**AREA IMPIANTISTICA DI VIA BELVEDERE
SITA IN COMUNE DI MIRANDOLA**

**ISTANZA PAUR E CONTESTUALE RIESAME DI AIA
PER ADOZIONE PIANO DI ADEGUAMENTO/MIGLIORAMENTO
A SEGUITO DELLE BAT UE 2018/1147**

***Elementi integrativi
inerenti gli aspetti di
emissione in atmosfera***

Nello specifico i temi trattati riguardano i punti 8 (fase di cantiere), 32 (traffico indotto in fase di esercizio) e 31 (mitigazioni o compensazioni) del documento ARPAE di richiesta di integrazioni (Pratica n° 16358/2021) come di seguito dettagliato.

Figura 2-1 Cronoprogramma dei lavori

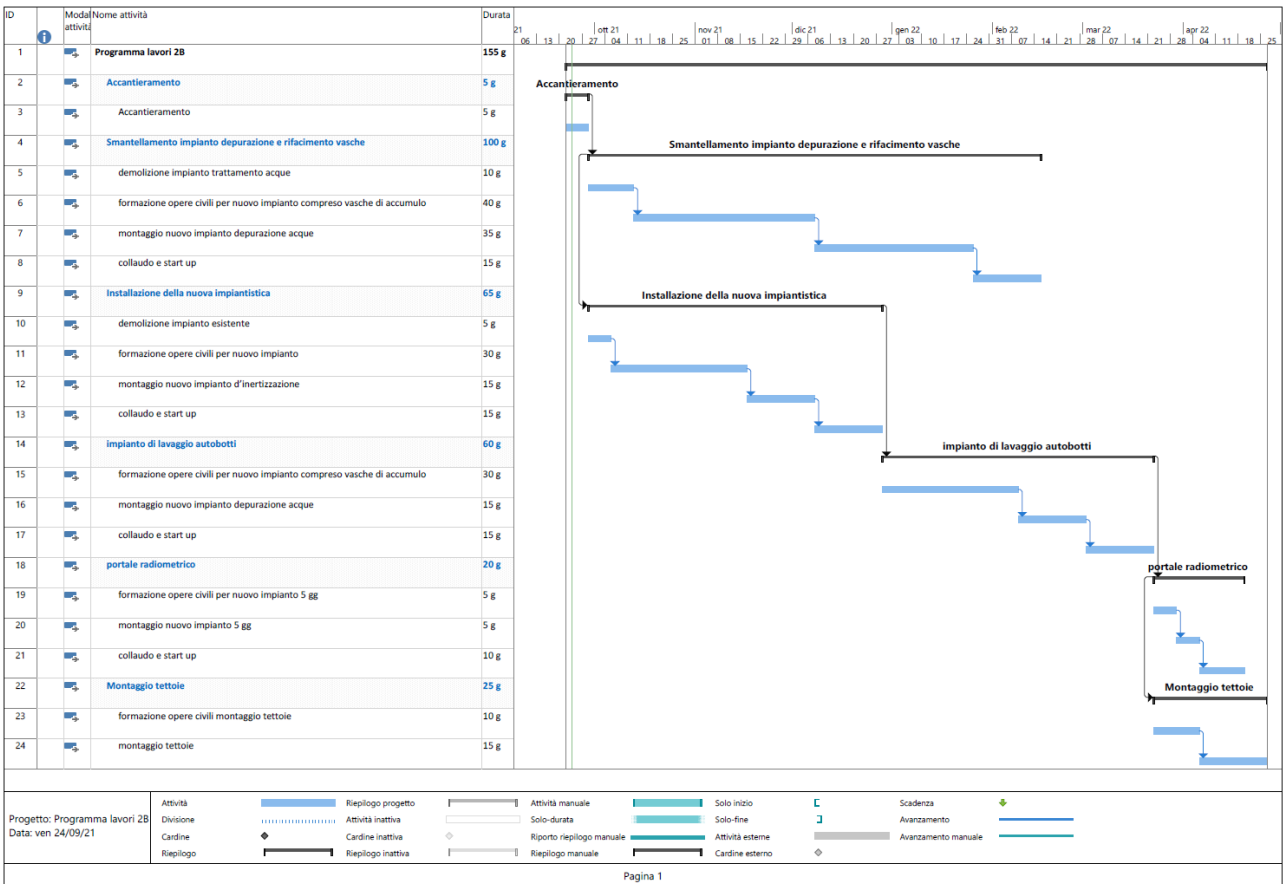
- *Relativamente all'impatto nella fase di cantiere sulla matrice aria si richiede di effettuare una valutazione delle emissioni di polveri PM10 e NOx derivanti dalle attività di cantiere, specificando la metodologia utilizzata per la stima delle emissioni di cui sopra.*

Per la realizzazione di queste opere sarà attivata una fase di cantiere della durata complessiva di 155 giorni.

Il cronoprogramma delle operazioni è il seguente (Figura 2-1):

Figura 3-1 Rete viaria del Comune di Mirandola (in verde il punto di rilievo regionale del traffico)

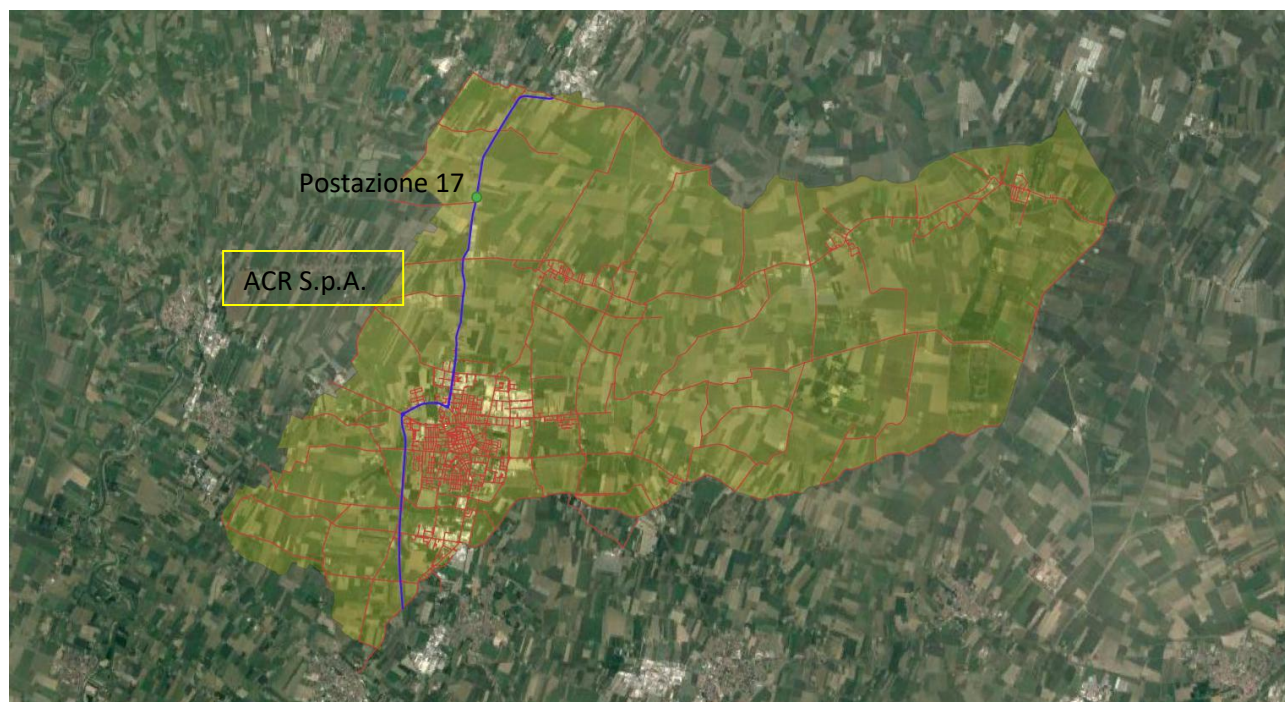
- a. *integrare lo studio con una stima del traffico indotto in cui devono essere specificati le tipologie di mezzi di trasporto, i tragitti e le distanze chilometriche percorse dai mezzi pesanti all'interno del Comune di Mirandola;*

- b. *valutare l'incremento del traffico indotto sulle arterie stradali interessate da tali transiti all'interno del comune di Mirandola;*
 - c. *effettuare una stima delle emissioni derivanti dal traffico indotto per lo scenario in progetto, in termini di emissioni di PM10 e NOX in g/km/h, t/anno/km e t/anno sull'intero territorio comunale, da confrontare con le relative emissioni del macrosettore traffico del comune di Mirandola desunte dall'inventario Inemar 2017.*

I mezzi in ingresso/uscita dall'impianto si innestano essenzialmente sulla SS12 percorrendo il breve tratto di Via Belvedere, in particolare se vuoti in direzione nord, verso Verona, e se pieni (di acque) in direzione sud, verso Modena.

La SS12 attraversa il comune di Mirandola da nord a sud con un percorso di circa 13,8 km di cui 4,6 km in direzione nord e 9,2 km in direzione sud (Figura 3-1).

Attraverso i rilievi mensili di traffico relativi all'anno 2018 (l'anno 2019 è mancante per tutto il 2° semestre, l'anno 2020 risente dei lockdown dovuti al Covid-19) si è potuto valutare l'incidenza dell'aumento dei transiti (mezzi pesanti) rispetto al traffico esistente; si sono sovrapposti (vista la posizione della centralina) solo i mezzi diretti verso nord.

Figura 4-1 Andamento mensile della produzione fotovoltaica

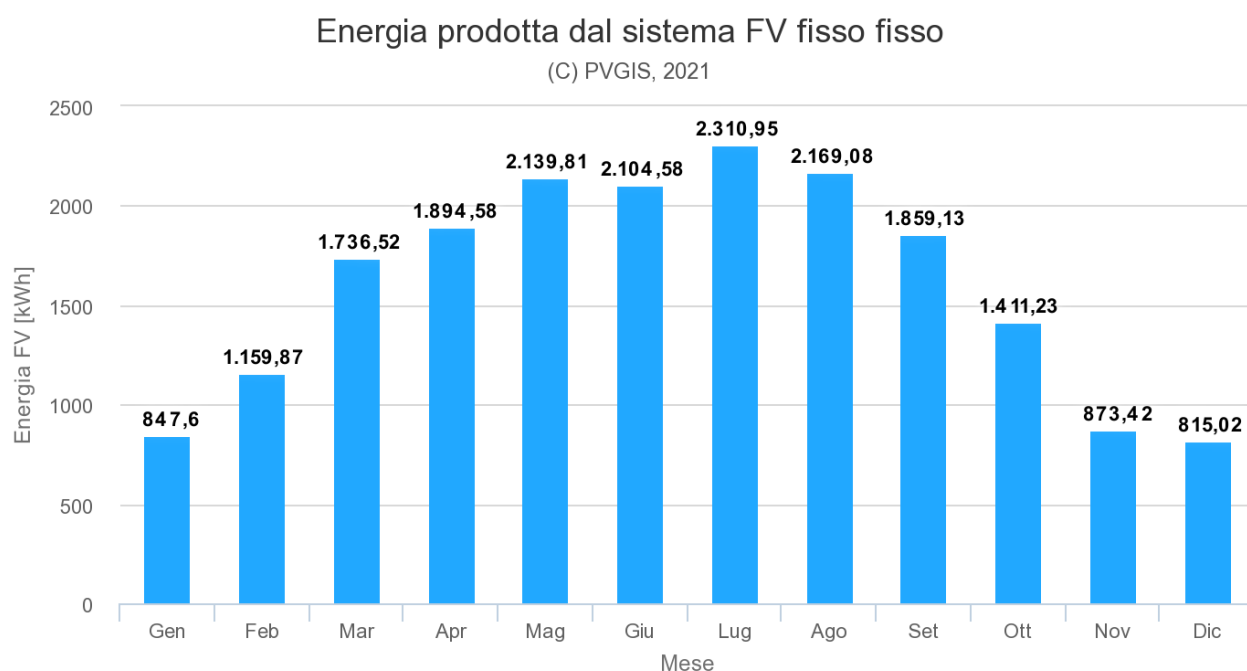
- *In considerazione del fatto che il Piano Aria Integrato Regionale (PAIR 2020) classifica il Comune di Mirandola come area di superamento del valore limite giornaliero per i PM10 (Allegato 2-A PAIR-2020) e che l'art. 20 delle NTA del PAIR riporta che, "la valutazione di impatto ambientale relativa a progetti ubicati in aree di superamento, si può concludere positivamente qualora il progetto preveda le misure idonee a mitigare o compensare l'effetto delle emissioni introdotte, con la finalità di raggiungere un impatto sulle emissioni dei nuovi insediamenti ridotte al minimo", si chiede di argomentare le misure idonee a mitigare o compensare l'effetto delle emissioni introdotte.*

L'energia media mensile prodotta dal sistema (kWh/mese) mostra l'andamento della produzione durante un anno di funzionamento (Figura 4-1).

Un impianto delle dimensioni in progetto potrebbe evitare un quantitativo di emissioni di CO₂ pari a 20 volte quelle prodotte dall'intero indotto sul territorio di Mirandola.
